Referència: 1597

Denominació: Tarro 50 ml PP

Data: 15/06/2021

2ª prova del tarro ref.1597 amb reparacions de taller.

INFORME PROVA MECÀNIC – Albert/ Jordi Zamora

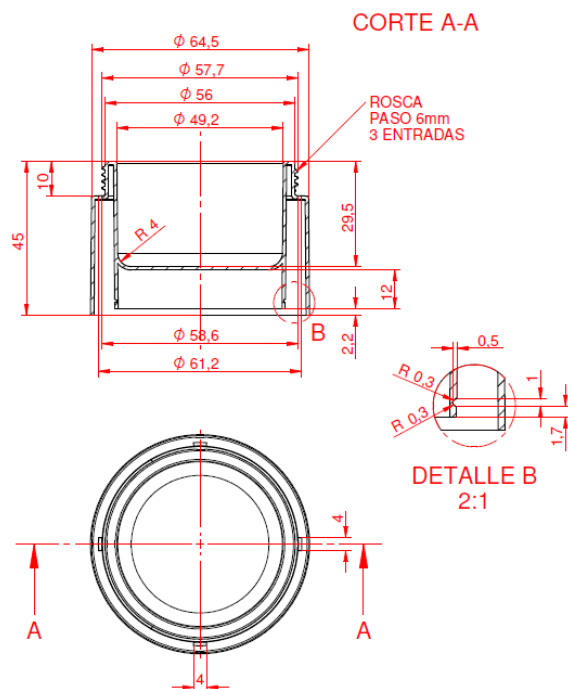
S'ha provat motlle i la peça de baix (B), li costa d'omplir la paret de l'anclatge de la peana.

Les peces fan rebava a la boca, al partaix i a la base.

Figura dalt (D) a part de rebaves, hi ha una corredera amb cops.

Per la part injectora no passa practicament aigua.

El motlle necessita un repàs i neteja, segons informe de mecànic que ha fet les proves.

INFORME DIMENSIONAL:

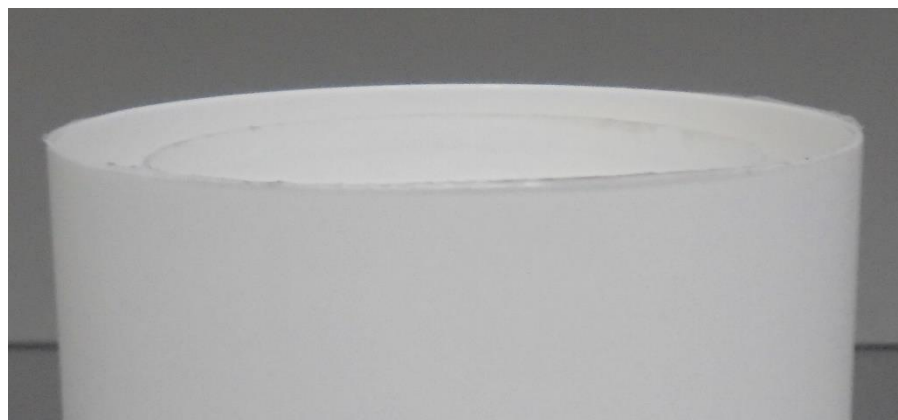
PLÀNOL ACTUAL: Si – 30/03/21 (En el plànol hi ha els forats a l'ombro que son del tarro T-89 ref.1597/0/1) – La resta de mides han de ser igual.

Figura	Ø ombro 64.5 mm	Ø rosca 57.7 mm	Ø ext.coll 56.0 mm	Ø interior 49.2 mm	Alt total 45.0 mm	Alt coll 10.0 mm	Profunditat 29.5 mm	Alt aro interior base 12.0 mm	Diferència Alçada aro int./ext. 2.2 mm
D	64.57	58.02	56.25	49.16	45.25	10.32	30.72	12.26	2.20
B	64.62	58.00	56.28	49.02	45.26	10.35	30.75	12.29	2.17
